改善箇所説明図

基準不適合発生箇所

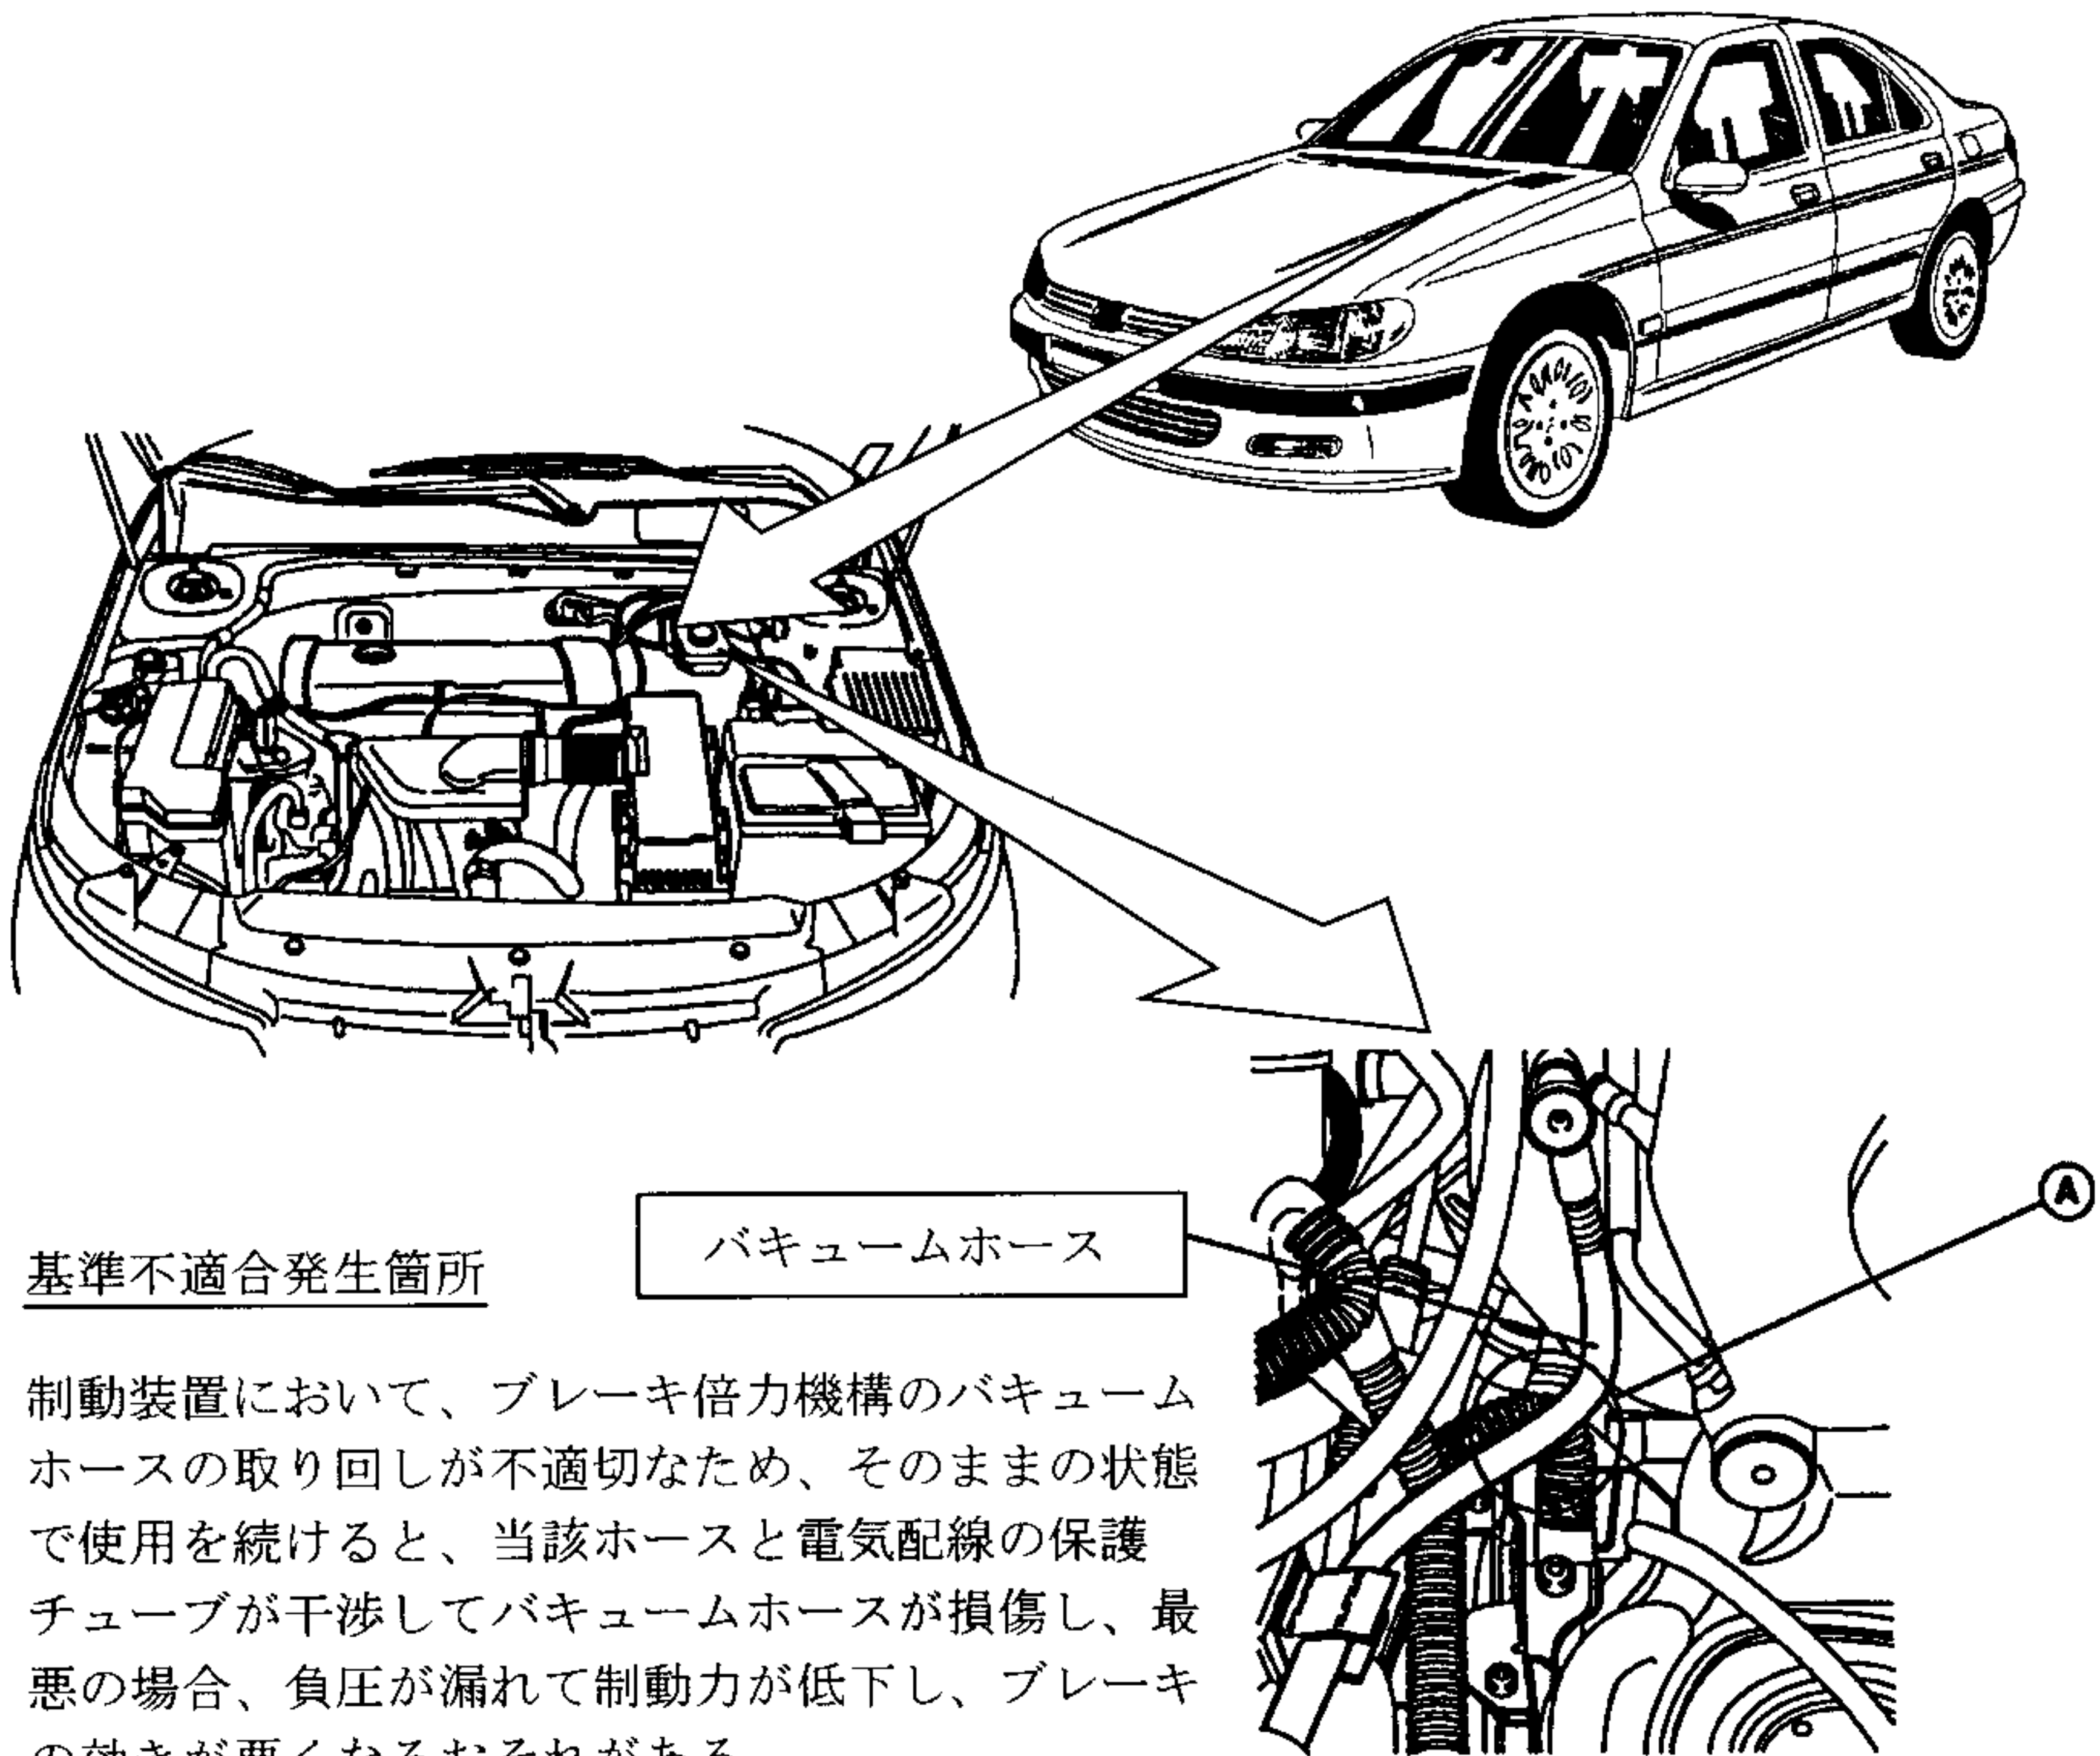
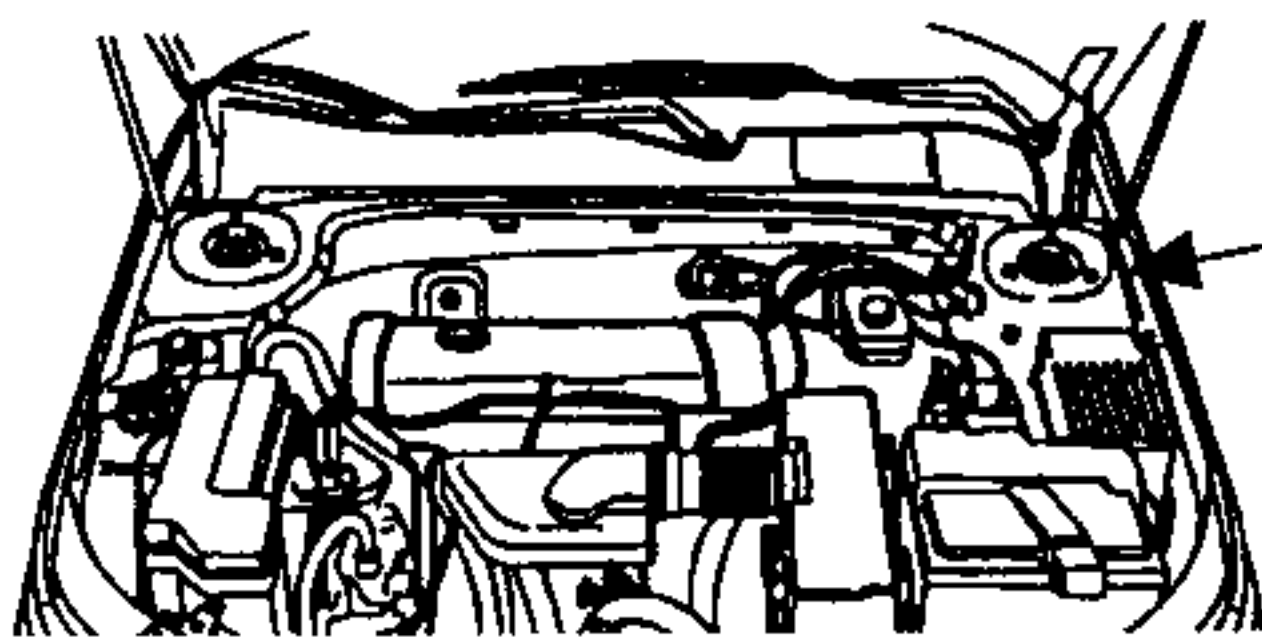
制動装置において、ブレーキ倍力機構のバキュームホースの取り回しが不適切なため、そのままの状態で使用を続けると、当該ホースと電気配線の保護チューブが干渉してバキュームホースが損傷し、最悪の場合、負圧が漏れて制動力が低下し、ブレーキの効きが悪くなるおそれがある。

全車両、バキュームホースの取り回しを変更する。
バキュームホースを対策品と交換する。

左側のストラット上部に黄色のペイントでマークを塗布する。
